JMTR原子炉施設に係る 廃止措置計画について (審査会合における指摘事項への回答)

令和2年5月29日

国立研究開発法人日本原子力研究開発機構
高速炉・新型炉研究開発部門
大洗研究所

UCL系統の概要図

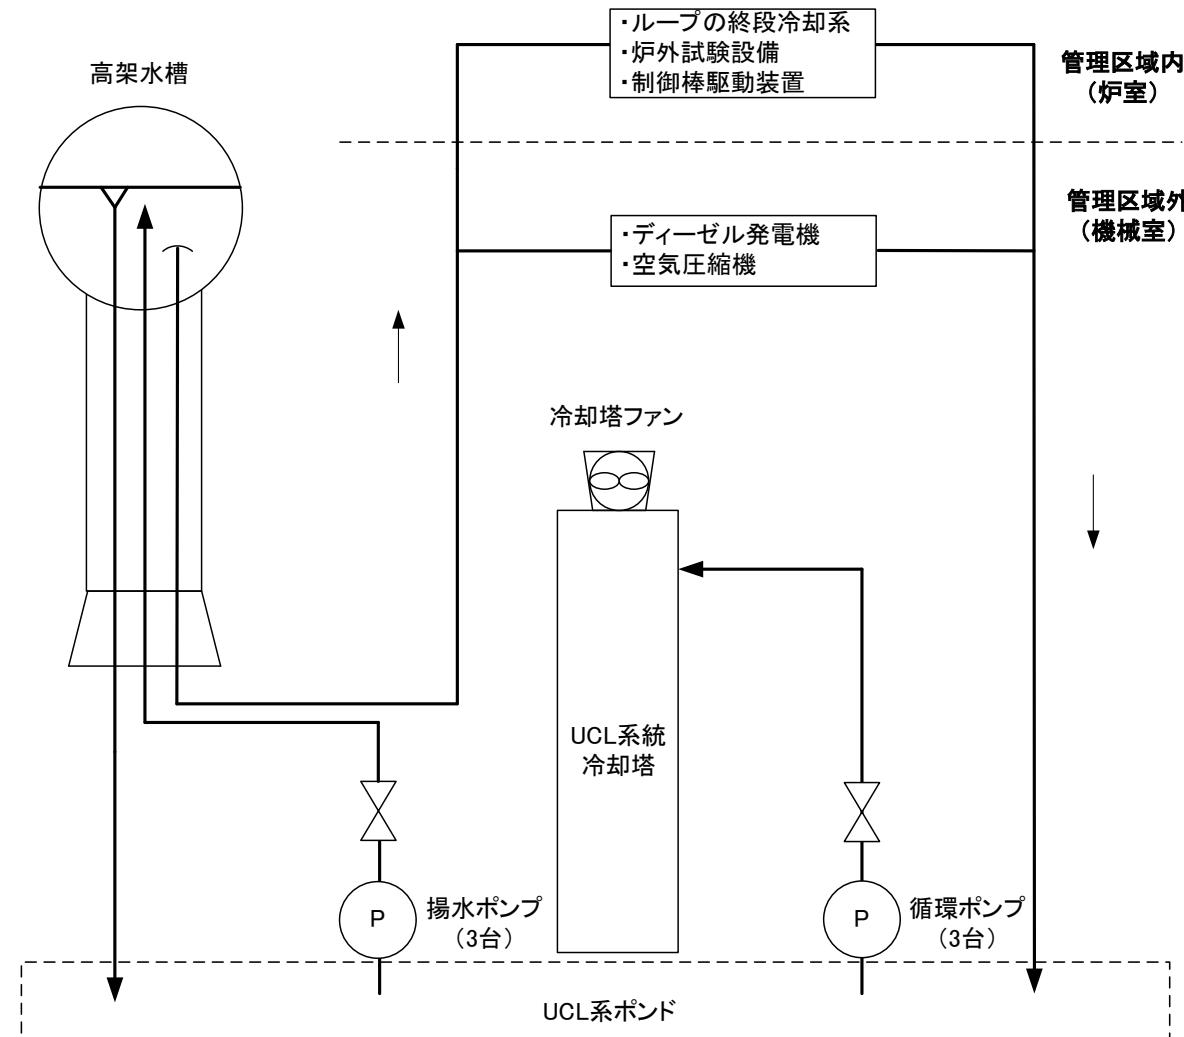
非常用発電機を維持しない考え方、停電時の監視・測定に係るモニタ等の監視については、ソフト的な対応で監視することについて説明すること。

廃止措置段階においては、廃止措置期間中に機能を維持すべき設備としている「換気設備」の構成機器のうち、空気作動弁の駆動源として圧縮空気を供給するために必要な「空気圧縮機」に冷却水を供給する必要があるため、UCL系統も維持管理対象設備とする。

商用電源が喪失した場合は、揚水ポンプ及び循環ポンプは商用電源により給電を行っているため、冷却水の供給が停止するが、前頁で記載したように、換気機能を継続して使用する必要はないため、商用電源喪失中にディーゼル発電機によりUCL系統による冷却水の供給機能を継続して使用する必要はない。

□ 原子炉停止期間中及び廃止措置段階において冷却塔が倒壊した場合

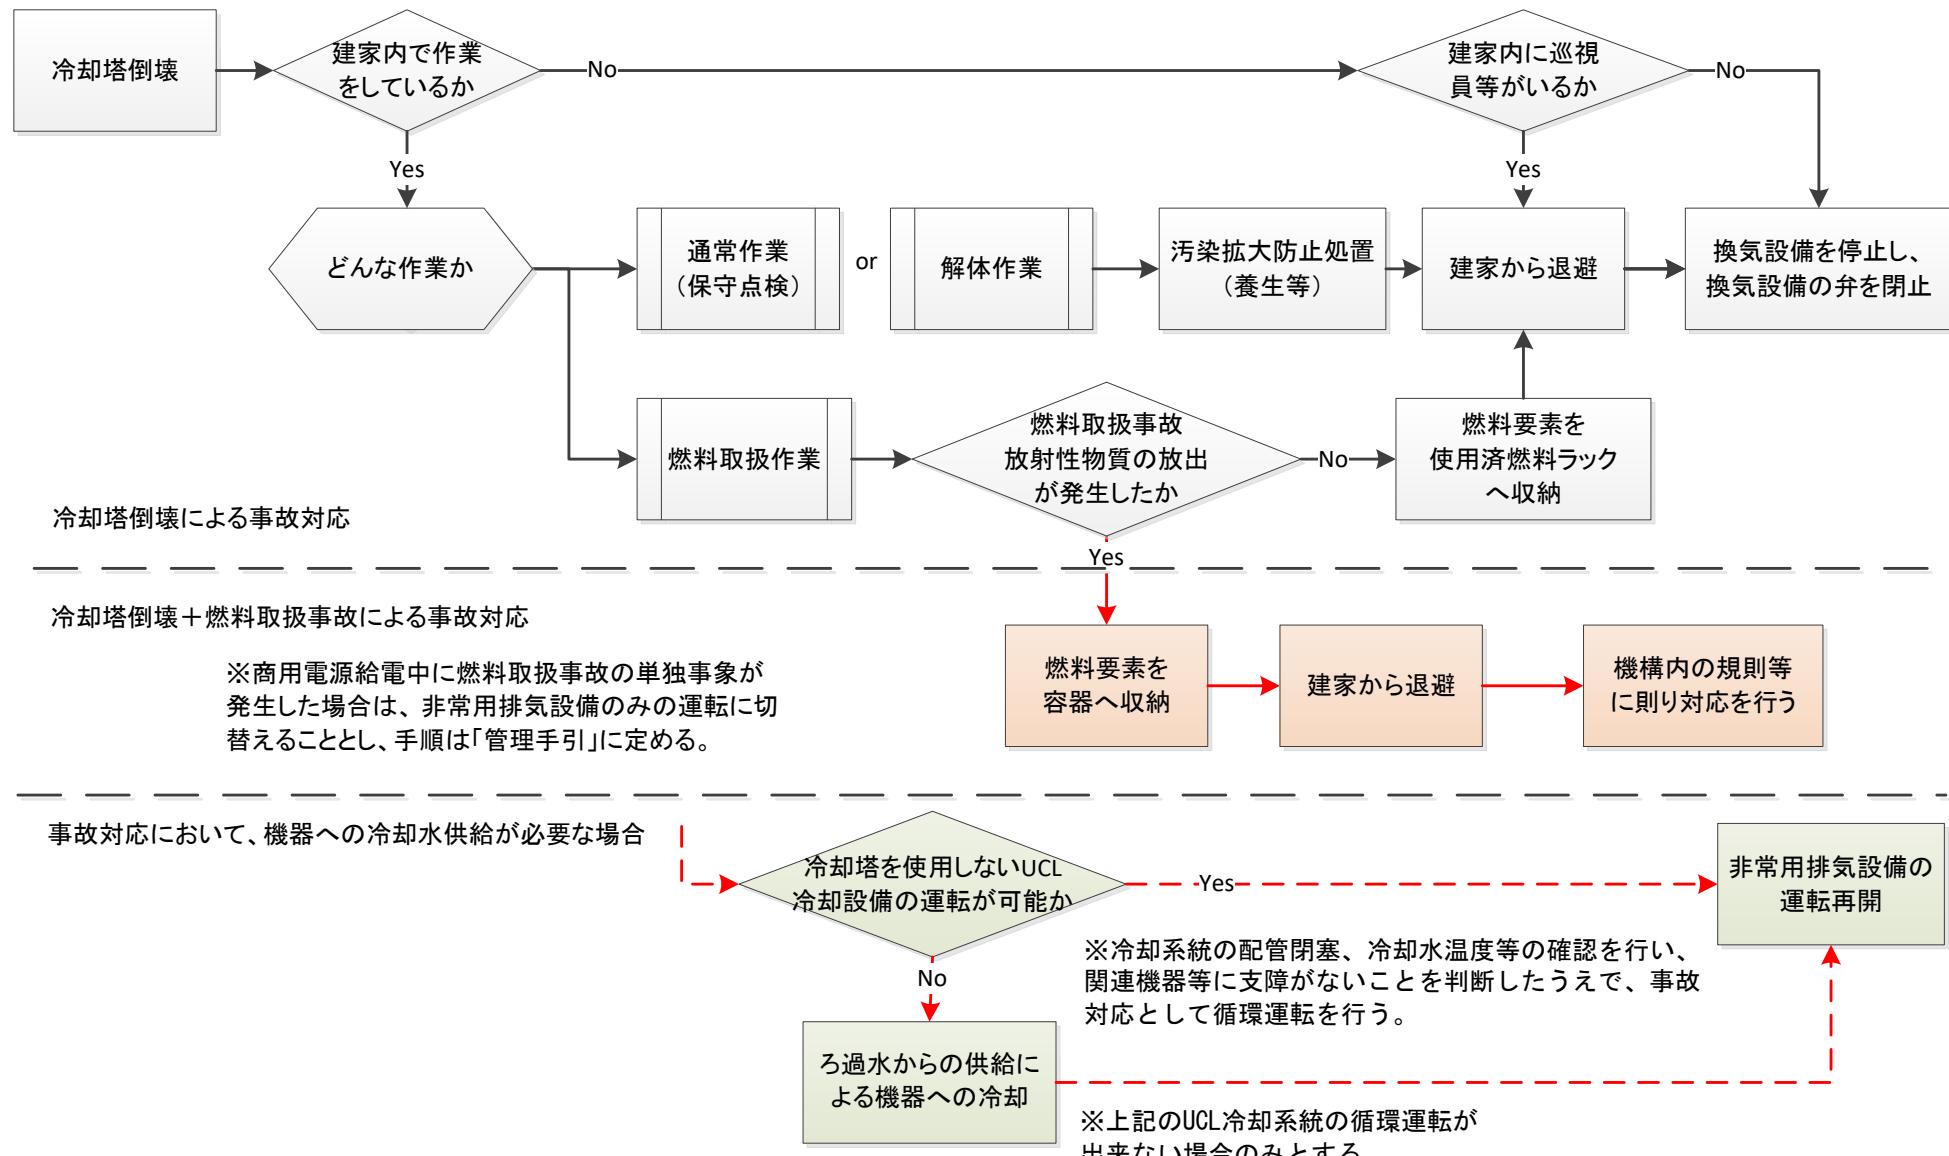
UCL系統冷却塔が倒壊した場合について、倒壊しても問題ない理由を記載すること。また、原子炉停止期間中及び廃止措置段階のUCL系統の位置付けについて整理して説明すること。冷却塔を使用しない循環運転とはどういうことか。空気圧縮機の冷却水温度に関することなどを含め説明すること。また、冷却塔を使用しない循環運転が分かる図を資料に入れること。

原子炉停止期間中及び廃止措置段階において、UCL系統は、「換気設備」の構成機器のうち、空気作動弁の駆動源として圧縮空気を供給するために必要な「空気圧縮機」に冷却水を供給する必要がある。

冷却塔が倒壊した場合、UCL系統を停止する。その際、換気設備も停止することになるため、8頁に記載した商用電源が喪失した場合の対応と同様の対応を実施する。

なお、燃料取扱事故により建家内に放射性物質が放出されている状態において、冷却塔が倒壊した場合は、冷却塔を使用しないでUCL系統を使用することも可能である。

2. UCL系統の交換・補修及び更新計画の策定

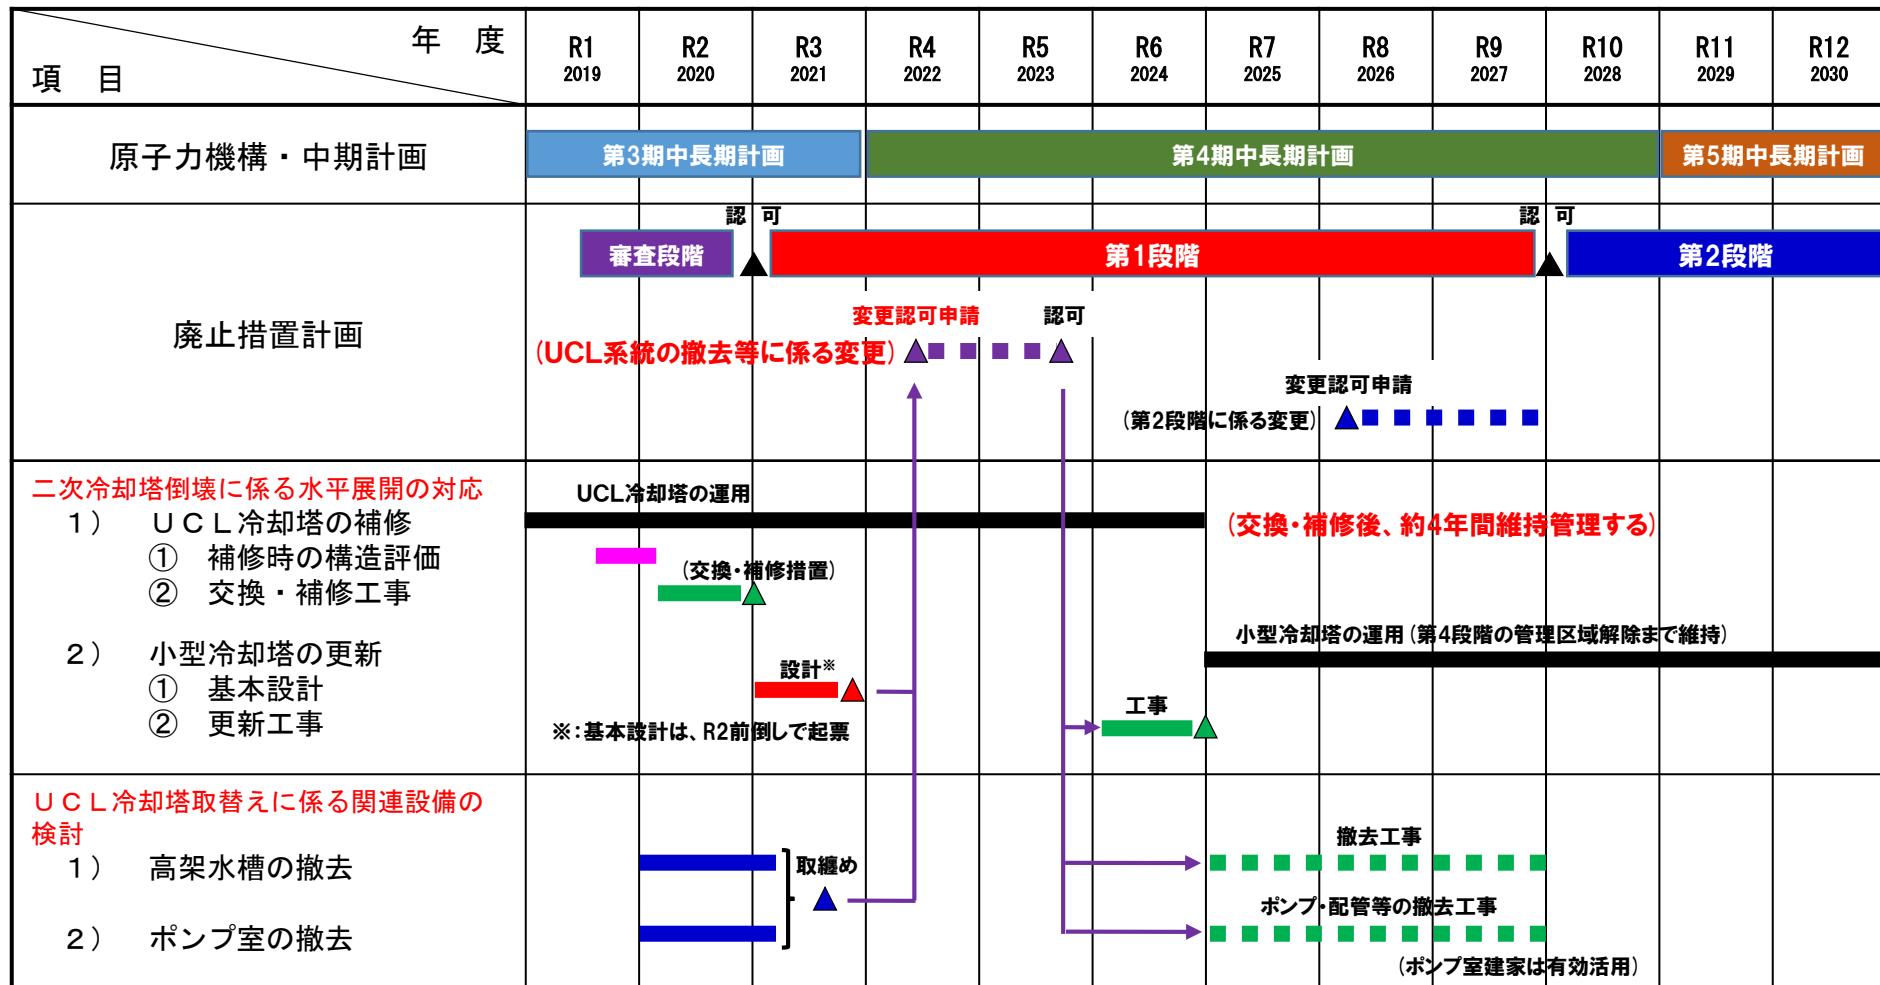
UCL冷却塔を補修して、第一段階の終わりまでに更新することとしているが、早期に更新したほうが良いと考えている。補修、更新をいつまでに実施するかはっきりと説明すること。

UCL系統冷却塔の補修は今年度2回に分けて実施する。1回目の補修は、今年の台風に備えて、応急的な補修を8月中旬に完了させ、恒久的な措置を今年度中に完了する計画で進めている。応急的な措置としては、前回の審査会合で示した通り、構造計算結果と針貫入試験結果により、最下段の筋かいが風荷重(水平応力)に対して圧縮力が大きく、残存断面積比が小さかったことから、最新の建築基準法で算出した検定比の評価結果に基づいて、交換すべき木材を決定し、交換・補修することとする。恒久的な措置としては、健全性調査で腐朽している木材(筋かい、柱、等)を交換し、更新するまでの間、点検により維持管理する。

- ① 二次冷却塔倒壊に係る水平展開の対応 ⇒ UCL系統冷却塔の交換・補修及び維持
- ② 小型冷却塔への更新対応 ⇒ 冷却システムの決定及び更新。
